**VIVE LA FORET** ASSOCIATION LOI 1901 N° 4/02099

## Quelques observations à propos du modèle Phonème

Les observations que nous livrons ici concernent la dernière version du modèle. Elles s'appuient sur le rapport : « Modèle Phonème : construction, paramétrisation et évaluation qualitative et statistique du calage en régime transitoire. » Rapport intermédiaire BRGM -65368-FR, Décembre 2015. Rapport dont nous avons appris l'existence lors de la dernière réunion du GT1 (8 juin 2016).

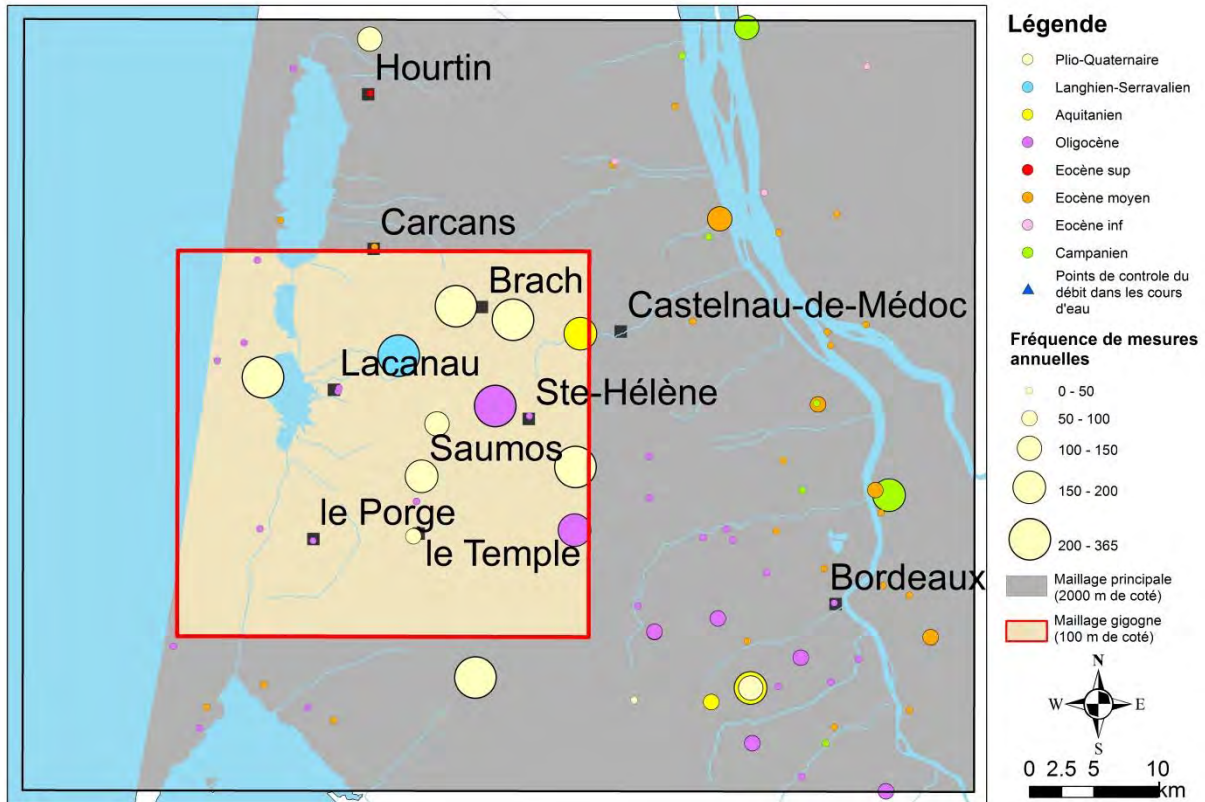
On en sait pas de combien de chroniques complètes pour la période traitée ont disposé les modélisateurs.

La totalité des chroniques disponibles dans les bases de données de référence (ADES, BSS-EAU ont été utilisées. Les différents points de suivis sont mesurés à des fréquences variables : mesures journalières, mensuelles, trimestrielles ou annuelles. La fréquence de mesure pouvant évoluer au cours de la période de suivi pour un même point (de plus en plus de points sont équipés de capteurs télétransmis au fil des ans permettant un suivi quasi continu [horaire à journalier]). La carte ci-dessous (variante de la figure 26 du rapport) illustre la fréquence de mesure sur les différents points d'observation. Cette fréquence correspond à une moyenne annuelle calculée en chaque point sur la période de suivi du point.

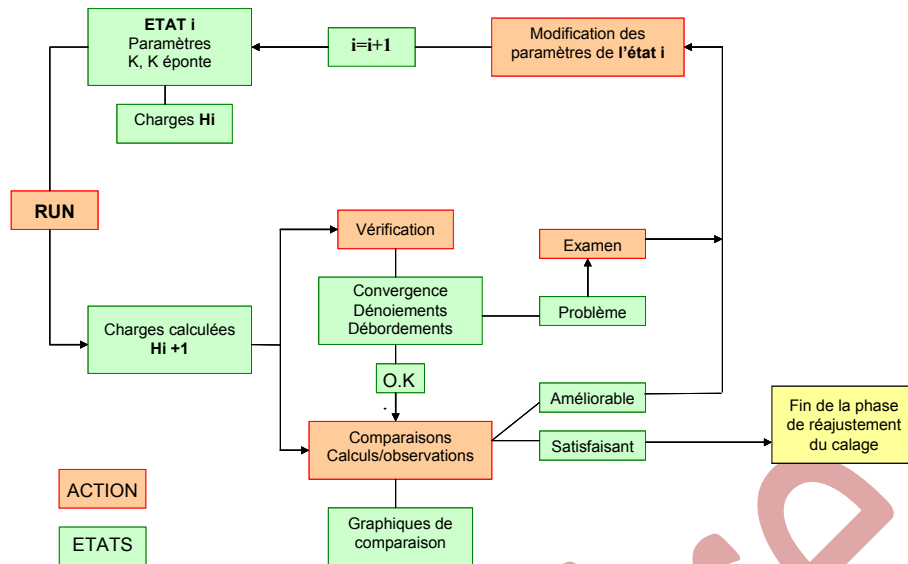
La procédure de calage, très bien décrite par la figure ci-jointe, tirée du rapport, conserve nécessairement une dimension subjective. En effet, la complexité du modèle interdit l'obtention automatique d'un paramétrage qui minimiserait les écarts entre valeurs observées et valeurs estimées. L'algorithme décrit par la figure ci-dessous, indique clairement que c'est le responsable de l'étude qui va décider du caractère satisfaisant des résultats pour valider le calage.

En effet, les procédures de calage automatique ne peuvent s'appliquer dans des systèmes aussi complexes, les diagrammes de dispersions et l'évolution dans le temps des écarts moyens et de leur écart type permet de réaliser une analyse objective des résultats du calage. Il existe indéniablement une part de subjectivité dans le calage de tels systèmes, mais c'est le rôle du modélisateur de la minimiser autant que possible par la production et l'examen de nombreuses simulations sous des hypothèses différentes. L'expertise du modélisateur restera toujours indispensable même si un calage automatique devenait possible, car l'automatisation (aveugle ou avec un bornage des paramètres) ne garantit pas l'obtention de résultats physiquement acceptables (grand nombre de paramètres avec effets de compensation possibles).

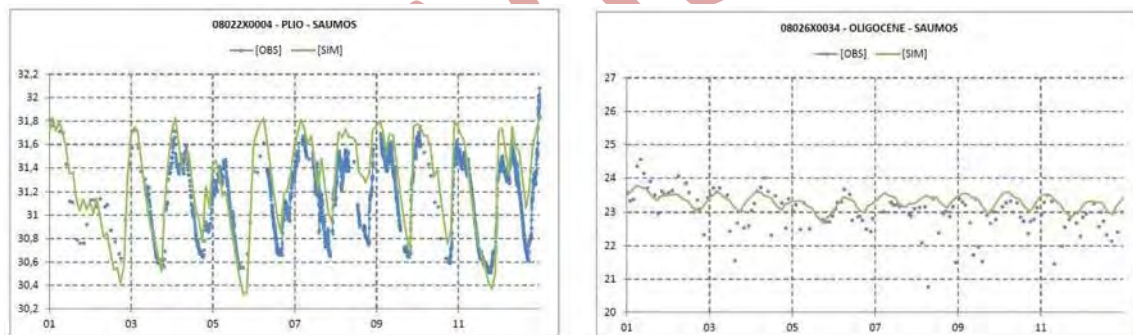
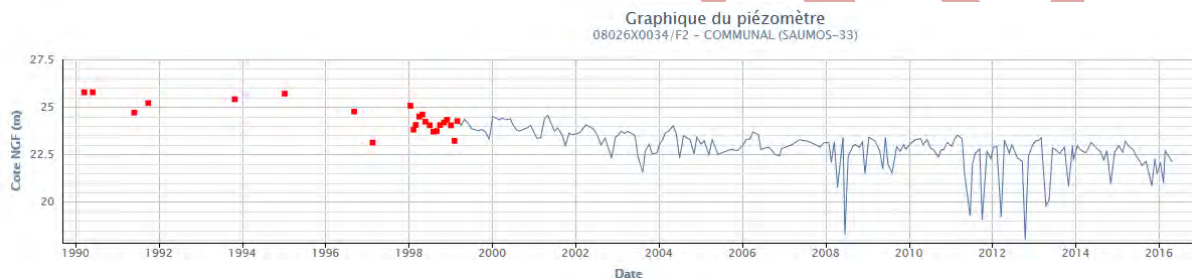
Il nous semble que l'attention étant focalisée sur la nappe du plio-quaternaire, l'appréciation du caractère satisfaisant du calage repose pour beaucoup sur la proximité des valeurs observées et estimées relatives à cette nappe. Comme il est très difficile de coller à l'ensemble des valeurs observées pour les différents aquifères, un calage favorable au plio-quaternaire peut se traduire par une moins bonne approximation pour les autres aquifères. Nous l'illustrons à partir de deux sorties du modèle :

L'ajustement du plio-quadernaire à Saumos paraît tout à fait correct. Par contre l'ajustement à Saumos pour l'oligocène n'apparaît pas satisfaisant. Ce mauvais ajustement pour l'oligocène est d'autant plus gênant que c'est cet aquifère qui va être mis en exploitation.

Un examen de l'ensemble des chroniques de calage montre des ajustements assez peu satisfaisants pour l'oligocène, alors même que le modèle se propose d'aider à piloter l'exploitation de cet aquifère.

Pour le cas précis de Saumos cité en exemple, le point de suivi au Plio-Quaternaire (08022X0004) suit une nappe libre non exploitée dont les variations dépendent exclusivement des variables climatiques (état « naturel »). Le point captant la nappe de l'Oligocène (08026X0034) correspond à un forage exploité pour l'alimentation en eau potable suivi mensuellement. Ce suivi nécessite donc l'arrêt du forage pour un minimum théorique de 4 heures pour disposer d'un niveau le moins influencé possible par l'exploitation. Cependant, il arrive que certaines mesures aient été réalisées après un temps d'arrêt trop court (en raison des contraintes d'exploitation du site : seule ressource disponible pour la commune), ces valeurs ne traduisant pas l'état naturel de la nappe mais un niveau influencé par l'exploitation locale de la nappe. La chronique issue du site ADES traduit bien l'existence de mesures

Durant la phase de calage, pour le point en question (08026X0034), il a été choisi d'utiliser les paramètres hydrodynamiques issus de la réinterprétation des pompages d'essais disponibles dans la BSS pour cet ouvrage. Cette interprétation a été réalisée à partir de la méthode des dérivées permettant une caractérisation fine des paramètres hydrodynamiques. Le calage est donc bien basé sur des mesures réalisées spécifiquement au forage.

Le critère le plus objectif pour évaluer le calage reste l'analyse de l'évolution dans le temps des écarts moyens entre observations et simulations et de leur écart-type. Pour la nappe de l'Oligocène, l'écart moyen est de 0,73 m (cf. figure 32 du rapport), ce qui traduit une légère sous-estimation des charges simulées par rapport aux charges observées. Cependant, aucune dérive n'est mise en évidence au cours du temps sur l'écart moyen qui reste stable. Les écarts-types des écarts ne montrent pas de tendance à la hausse et restent globalement inférieurs à 2 m. A noter qu'il est difficile de comparer le calage d'une nappe libre à celui d'une

Au regard des éléments énoncés ci-avant, le BRGM considère le calage des points oligocènes comme tout à fait satisfaisant.

**SAINTE-HELENE OUEST - Evolution piézométrique pendant les tests de pompages sur SF1 et SF2**

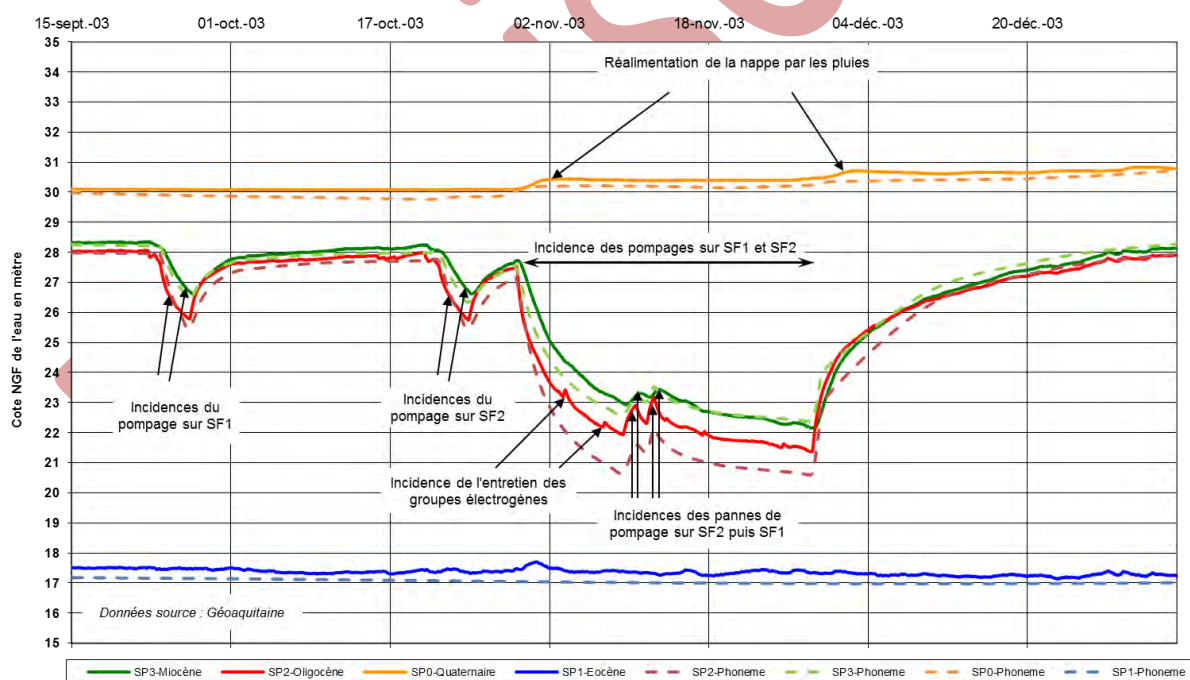
Il faut comprendre que selon toute probabilité, un calage apprécié pour sa conformité aux données observées pour l'oligocène, donnerait de moins bons résultats pour le plio-quaternaire. Il en résulterait une plus grande incertitude sur les valeurs simulées.

La reproduction dans le modèle des essais de très longue durée réalisés à grande échelle en 2003 traduit plutôt une surestimation des rabattements à l'Oligocène qui se traduirait de fait par une surestimation des impacts sur la nappe du Plio-Quaternaire (cf. rapport BRGM/RP-65368-FR).

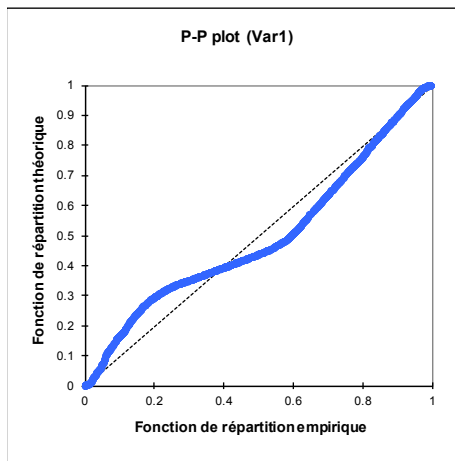
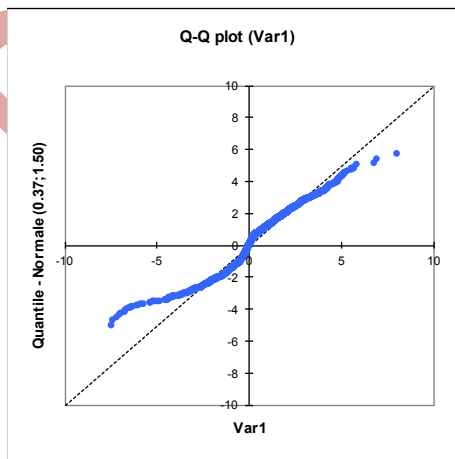
Les résidus ont une allure gaussienne (figure 33). Les auteurs auraient pu calculer les intervalles de confiance. On peut supposer l'indépendance statistique des écarts. L'intervalle de confiance à 95% de la moyenne  $m$  est donné par :

D'où l'intervalle de confiance pour l'ensemble des aquifères: ICG = [0,324 ; 0,415] pour la moyenne 0,37m.

L'utilisation du test de Student est fréquemment utilisé dans le cadre de l'analyse du calage des modèles hydrodynamiques (souvent utilisé pour évaluer le calage du MONA). Cependant, l'histogramme des écarts individuels entre chroniques piézométriques observées et simulées ne présente pas ici une allure gaussienne. En effet, la distribution des écarts sur l'ensemble des observations ne s'organise pas tout à fait selon une loi normale selon les tests de normalité réalisés. On remarque une légère dissymétrie sur la forme de l'histogramme qui traduit une légère tendance à la sous-estimation (les écarts positifs traduisant des valeurs simulées en deçà des observations). En fait, les écarts moyens étant relativement resserrés autour de la valeur 0, traduisant un bon calage par rapport aux observations, l'histogramme ne peut être considéré comme une gaussienne. C'est pourquoi les intervalles de confiance n'ont pas été calculés.

Etant donné que la p-value calculée est inférieure au niveau de signification  $\alpha=0.05$ , on doit rejeter l'hypothèse nulle H0, et retenir l'hypothèse alternative Ha.

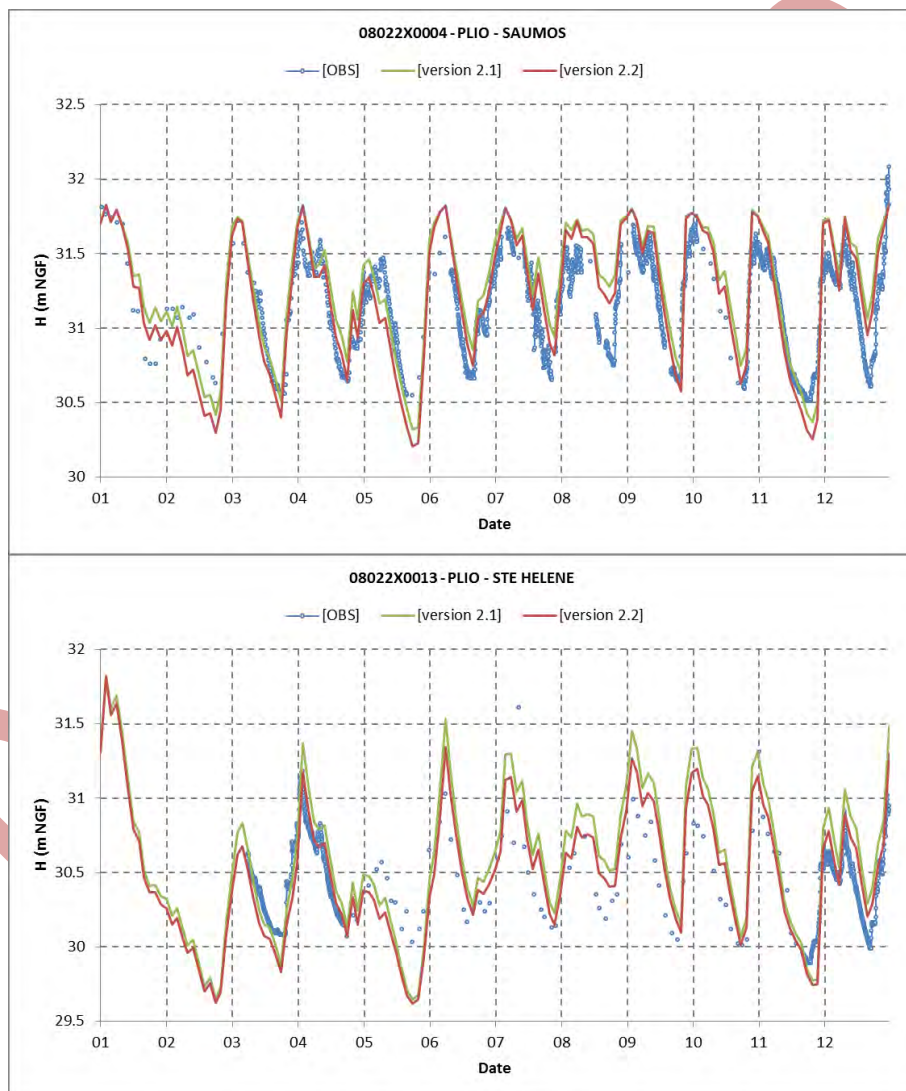
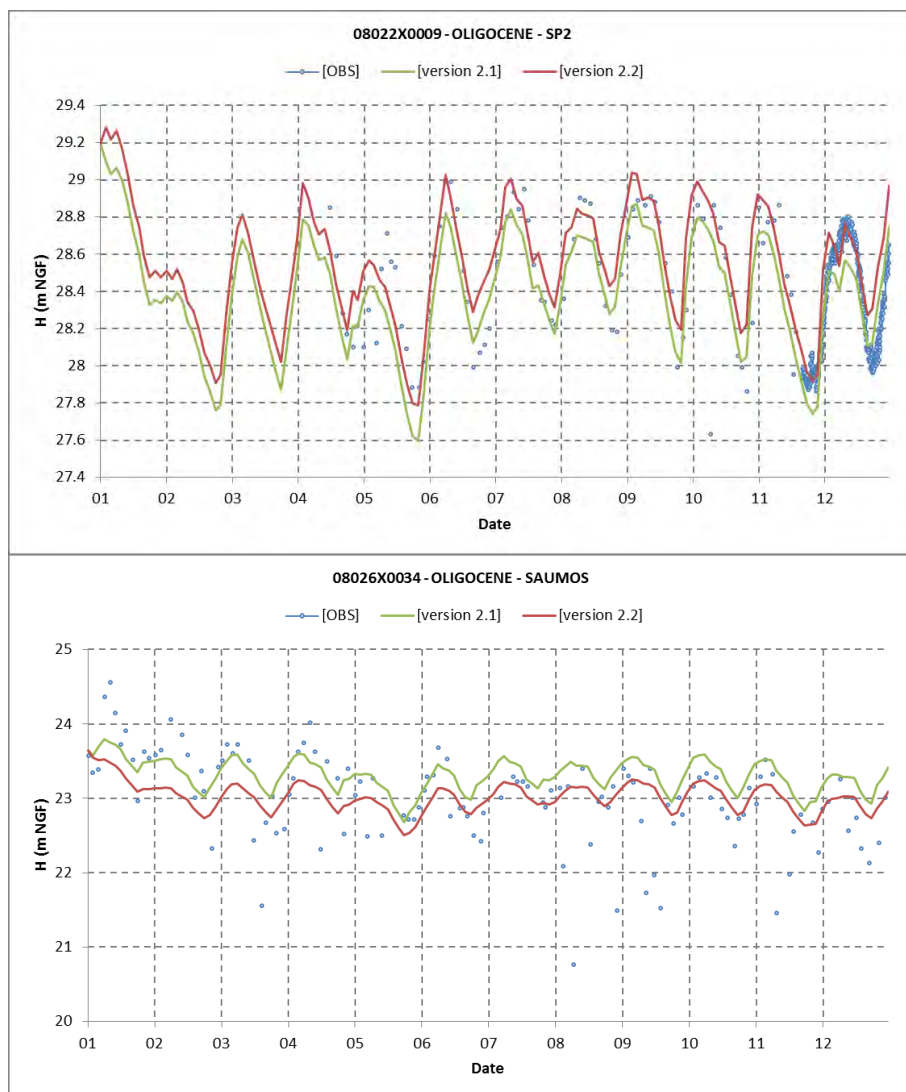
Comme mentionné ci-dessus, le calage du modèle Phonème 2.2 devrait être détaillé au même titre que l'est la version 2.1.

A titre d'illustration, voici quelques graphiques qui montrent les différences de calage entre la version 2.1 et 2.2. Un descriptif plus détaillé sera fourni dans la version finale du rapport.

Les tableaux présentés ci-après présentent les paramètres statistiques de base pour les versions 2.1 et 2.2 du modèle. On constate que les deux versions son globalement similaires. La nappe de l'Oligocène paraît mieux calée dans la version 2.2 si on regarde uniquement l'erreur moyenne mais l'examen de l'erreur absolue montre bien que c'est la version 2.1 qui présente les écarts les plus faibles.
